## Relatório de vista

<b>Processo:</b>	<b>01817/2008</b>
<b>Representação:</b>	ONG's Civas no Conselho Nacional de Recursos Hídricos, CBH PARANAIBA e CBHs Mineiros, PN1PN2PN3.

<b>Ref:</b>	CBH ARAGUARI
<b>Dados:</b>	VALE FERTILIZANTES S/A
<b>CNPJ:</b>	33.931.486/0028-50
<b>Município:</b>	PATROCÍNIO/MG
<b>Data:</b>	29/02/2016

O relatório em questão trata-se de parecer referente ao requerimento de Outorga de uso de água para rebaixamento de nível de lençol freático, com a finalidade de exploração mineral de fosfato a céu aberto, na zona rural do município de Patrocínio, distrito de Salitre de Minas.

**Figura 9.2:** Usuários cadastrados e outorgados próximos ao raio de influência do Projeto Salitre.

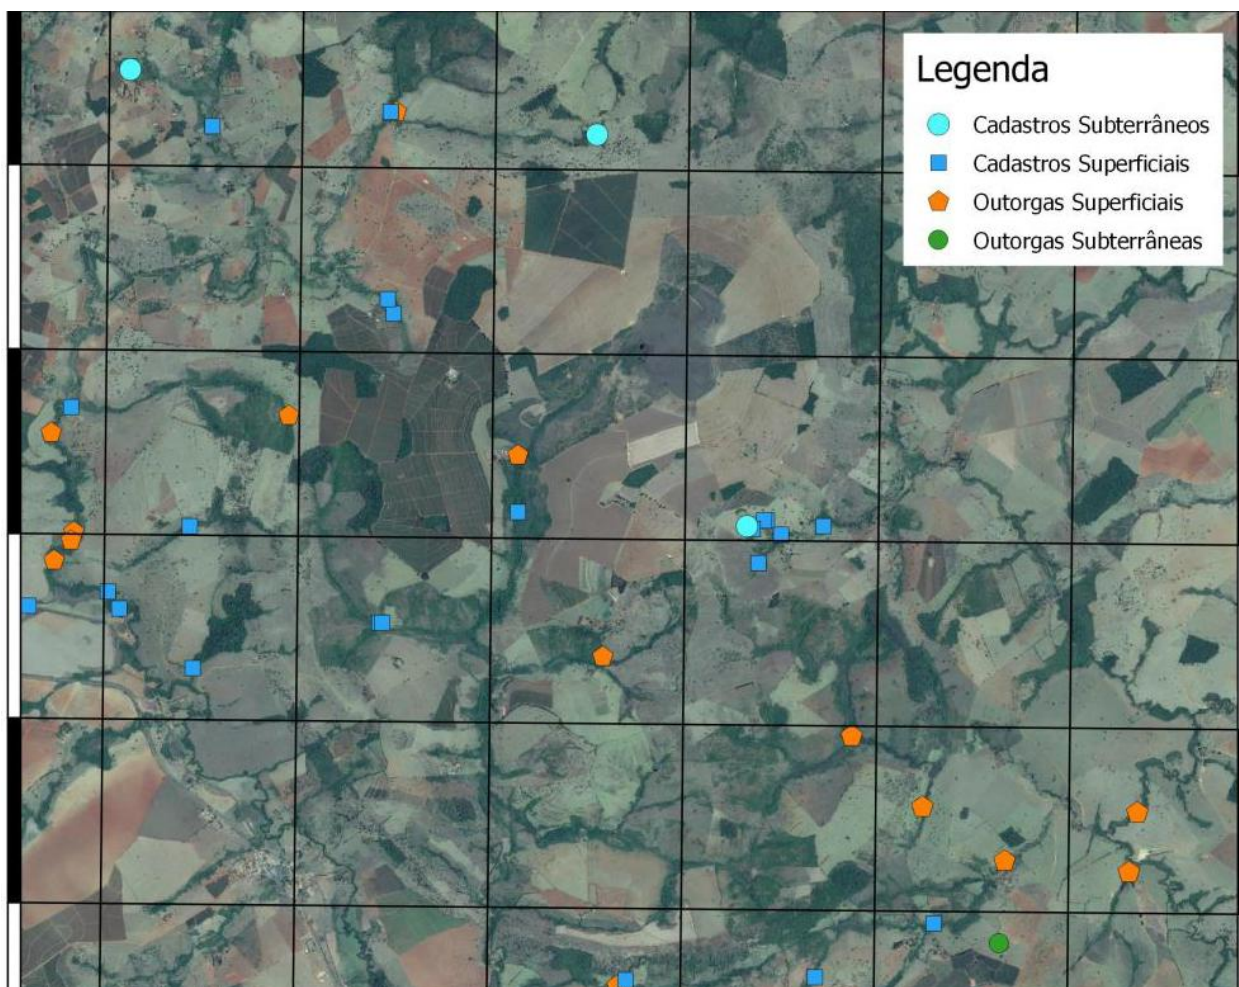
5) No parecer emitido pelo IGAM não cita se foram feitos cadastros de todos os usuários de água dentro da área de influencia, citando apenas que a Vale Fertilizante

deverá fazer o abastecimento dos usos outorgados e cadastrados. É fundamental que seja esclarecido se existem mais usuários ou se todos foram contemplados no levantamento.
